Uttalelse - Dalane Kraft, Vikeså kraftverk - Søknad om midlertidig fravik

Vi viser til e-post fra NVE datert 20. september angående søknad fra Vikeså kraftverk AS om midlertidig fravikelse fra kravet om minstevannføring fra Storheivatnet (Storrsheivatnet) i Bjerkreim kommune.

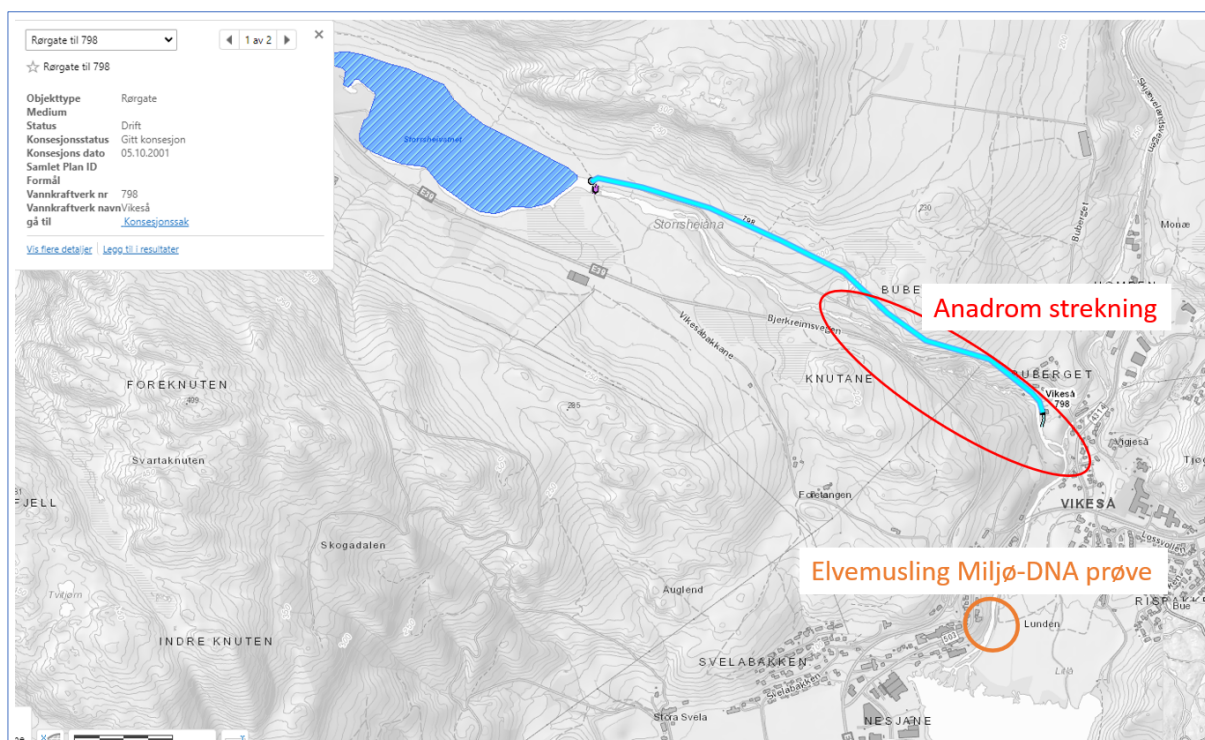
Statsforvalteren i Rogaland vil ikke anbefale at det gis tillatelse til å fravike kravet til minstevannføring til Storrsheiåna i Bjerkreimsvassdraget. Vi mener at regulant må utstyre seg med nødvendig pumpeutstyr og på den måte sikre minstevannføringskravet under anleggsperioden.

Vassdraget er et nasjonalt laksevassdrag og samtidig et vernet vassdrag. Om lag halvparten av den berørte elvestrekningen (Storrsheiåna) er anadrom, med oppgang av laks og sjørørret. I tillegg ble det påvist elvemusling med miljø-DNA i Storå i 2021. Miljø-DNA prøven ble tatt nedenfor samløpet av Storrsheiåna og Skjævelandsåna. Vi kjenner ikke til hvor elvemuslingene er, men kan derfor ikke utelukke at det fortsatt er en restbestand av elvemusling i Storrsheiåna. Omsøkt tiltaksperiode ligger dessuten nært opp til gyttidspunktet for sjørørret i vassdraget. Ekstra lave vannføringer i denne perioden vil redusere produksjonen av laks og sjørørret på elvestrekningen.

Statsforvalteren i Rogaland vil ikke anbefale at Vikeså kraftverk AS gis tillatelse til å fravike kravet til minstevannføring til Storrsheiåna i Bjerkreimsvassdraget av hensyn til naturverdiene i vassdraget. Statsforvalteren viser til at det er fullt mulig å gjennomføre tiltak uten avvik fra minstevannføringa med ekstra pumper.
